Změnový list č. 26 (ZL)

ZL č./verze:	26
Datum předložení ZL:	13.11.2024
Smlouva o dílo (SoD) č.:	2022/OMP/0620
Ze dne:	22.04.2022
Stavba:	Rekonstrukce objektu č. p. 200 k.ú. Strašnice na základní školu Praha 10 – Strašnice
Název změny:	úprava rozsahu ZTI + ÚT
Důvod změny a identifikace původce změny:	
Soubor množství drobných úprav ZTI a ÚT z období 25.01.2023-10.05.2024. Jednotlivé drobné úpravy jsou rozepsány v příloze č.09	
Popis změny:	
'Přípočet drobných položek ZTI a ÚT. Přípočet VRN. Změna dle ZZVZ § 222, odstavec 5	
Změna má vliv do následujících profesí (oblast projektové dokumentace):	
SO 02.4.2 Vytápění SO 02.4.5 - ZTI VON - VRN+ON	
Přílohy:	
ZL26 Příloha č.01 - Vyčíslení změny doplnění počtu hydrantů do VV - půdorysy PBR s vyznačením hydrantů ZL26 Příloha č.02 - D.1.3.b.2_Olsiny-1.PP ZL26 Příloha č.03 - D.1.3.b.3_Olsiny-1.NP ZL26 Příloha č.04 - D.1.3.b.4_Olsiny-2.NP ZL26 Příloha č.05 - D.1.3.b.5_Olsiny-3.NP ZL26 Příloha č.06 - D.1.3.b.6_Olsiny-4.NP KD 92 bod 92/6 stoupačka hydrantu ZL26 Příloha č.07 -240424_KD_92 ZL 26 Příloha č.08 - IK SUB ZTI ZL 26 Příloha č.09 - Popis úprav ZL

Změna vyvolaná / požadovaná: Zhotovitelem / Objednatelem	Číslo změnového listu: 26
Profes

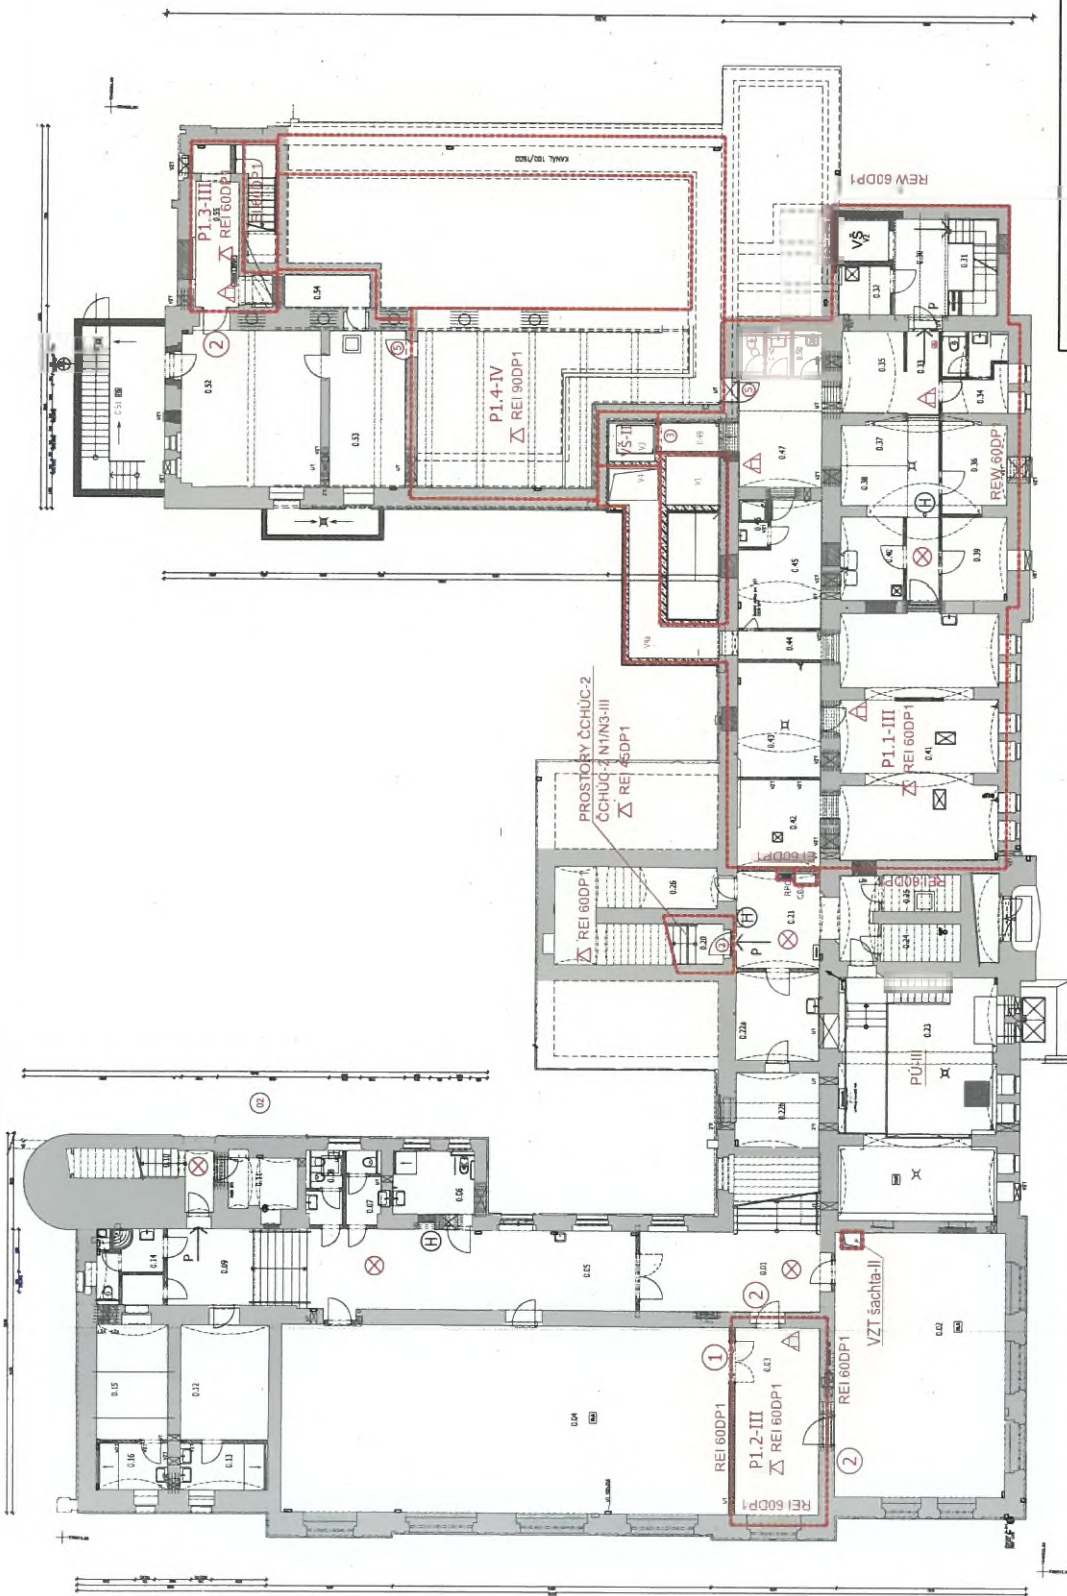
doplnění počtu hydrantů do VV - půdorysy PBR s vyznačením hydrantů

VV					Změna dimenze potrubí - instalační kolektro v 1.PP pod východním křídlem z důvodu nových dřezů v místnosti 3.20			
VV					"demontáž potrubí DN20" 69 69,000			
75	K	722174024	Potrubí z plastových trubek z polypropylenu PPR svařovaných polyfúzně PN 20 (SDR 6) D 32 x 5,4	m	86,000	566,34	48 705,24	SoD SO 02.4.5
Online PSC					https://podminky.urs.cz/item/CS_URS_2021_02/722174024			
VV					Změna dimenze potrubí - instalační kolektro v 1.PP pod východním křídlem z důvodu nových dřezů v místnosti 3.20			
VV					69 69,000			
VV					Žhotovení odbočky a nové přípojky vody pro místnost č. 0.34			
VV					17 17,000			
VV					Součet 86,000			
112	K	722250R01	Požární příslušenství a armatury hydrantový systém s tvarové stálou hadicí celoplošový D 19 zapuštěný	soubor	2,000	10 671,88	21 343,76	SoD SO 02.4.5
Online PSC					https://podminky.urs.cz/item/CS_URS_2021_02/722174024			
VV					Doplnění hydrantů - dle PD celkem 12 kusů, ve VV vykázano 10 kusů

VV					2 2,000			
69	K	722140104	Potrubí z ocelových trubek z ušlechtilé oceli (nerez) spojované lisováním Ø 28/1,2	m	3,000	1 079,78	3 239,34	SoD SO 02.4.5
Online PSC					https://podminky.urs.cz/item/CS_URS_2021_02/722140104			
VV					Stoupačka H3 ze 3.NP do 4.NP k hydrantu			
VV					3 3,000			
196	K	722290823	Vnitrostaveništní přemístění vybouraných (demonovaných) hmot vnitřní vodovod vodorovně do 100 m v objektech výšky přes 12 do 24 m	t	0,019	2 679,28	50,91	SoD SO 02.4.5
Online PSC					https://podminky.urs.cz/item/CS_URS_2021_02/722290823			
121	K	998722202	Přesun hmot pro vnitřní vodovod stanovený procentní sazbou (%) z ceny vodorovná dopravní vzdálenost do 50 m v objektech výšky přes 6 do 12 m	%	1,070	750,09	802,60	SoD SO 02.4.5
Online PSC					https://podminky.urs.cz/item/CS_URS_2021_02/998722202			
D 725					Zdravotechnika - zařizovací předměty 40 829,63			
26_12	K	725111351	Zařízení záchodů splachovače automatické pro tlakovou vodu z rozvodu	soubor	7,000	5 820,00	40 740,00	CS URS 2024 II

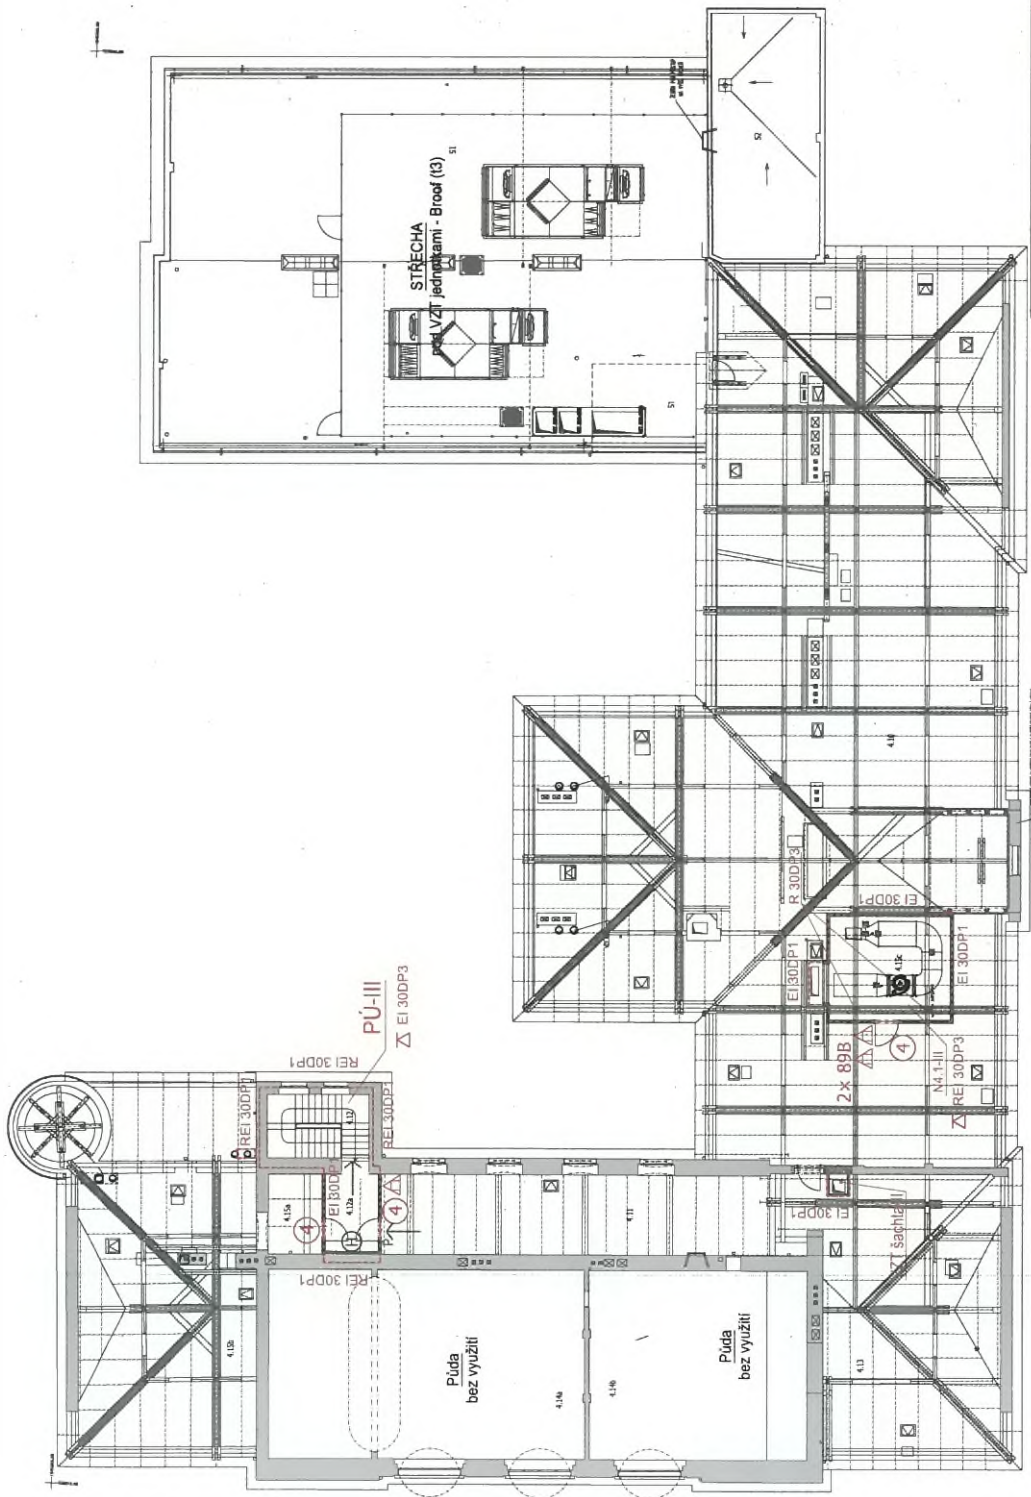
Nová stoupačka H3 DN25 ze 3.NP do 4.NP, . Ve 4.Np nový hydrant. (doplnění 2ks hydrantů do rozpočtu)
